# RA8E2 グループ

RA8E2 MCU グループ用評価キット EK-RA8E2 v1  
Errata

Renesas RA ファミリ  
RA8 シリーズ

図 1 負荷容量が不適切な水晶振動子

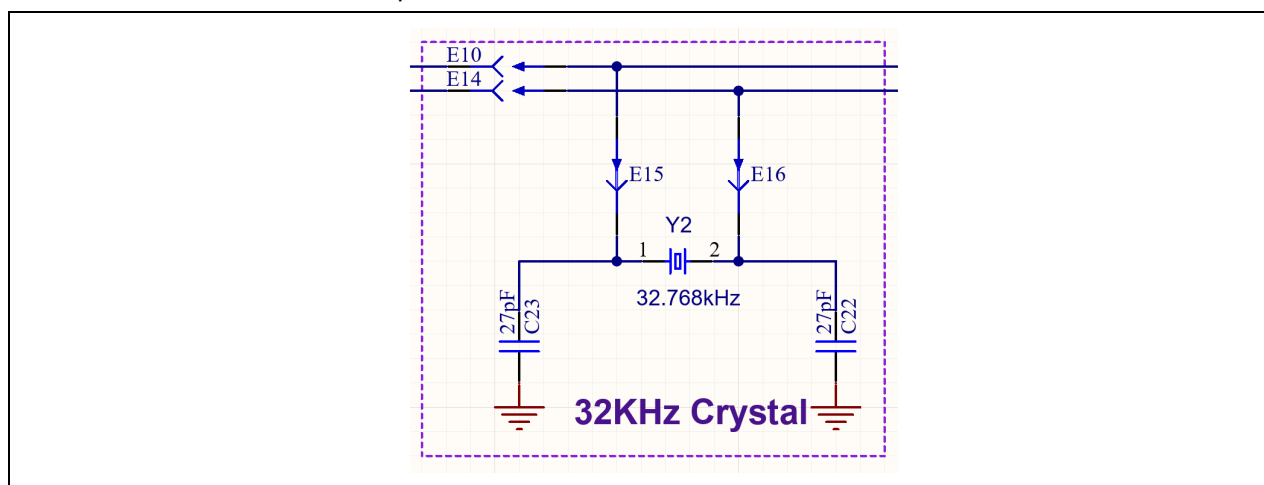
水晶振動子の負荷容量とコンデンサの C22 および C23 の値が誤って指定されているため RTC は 24 時間で約 10 秒の誤差が生じる可能性があります。これは搭載されている水晶振動子 ABS07-32.768KHZ-9-T が 9 pF の負荷容量 CL を必要とするためであり、 $C22=C23=2*(CL-Cstray)$  の式により、負荷コンデンサ C22 および C23 は搭載されている 27 pF のコンデンサよりも大幅に低い値である必要があります。

この問題を解決するために、ユーザは負荷コンデンサ C22/C23 を例えば GRT1555C2A100JA02D のような 10 pF の部品に交換することができます。この値はテストされておりデバイスおよび基板構成に適していることが確認されています。

この問題はキットの今後のバージョンで修正される予定です。
